SERVICE CIRKULÆRE

NOVEMBER 1953

FREGAT 6007

Service bulletin 1051

Fig. 1

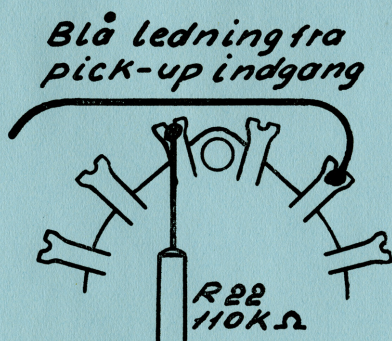
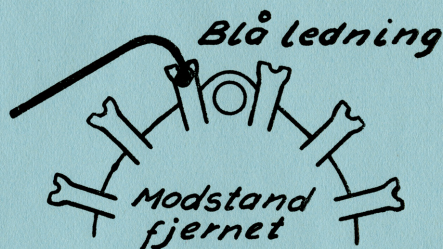
Skal modtageren anvendes i forbindelse med særlig kraftig pick-up, tilrådes det at udskyde første forstærkertrin, hvilket sker på følgende måde:

- Apparatet anbringes med bunden opad og bagsiden imod operatøren.
- Bundpappet fjernes.
- Figur 1 viser centralomstillerdækket nærmest klikhuset før ændringen.
- Modstanden R22 fjernes, og den blå ledning flyttes hen på loddelamellen, hvor R22 sad, således som fig. 2 viser.
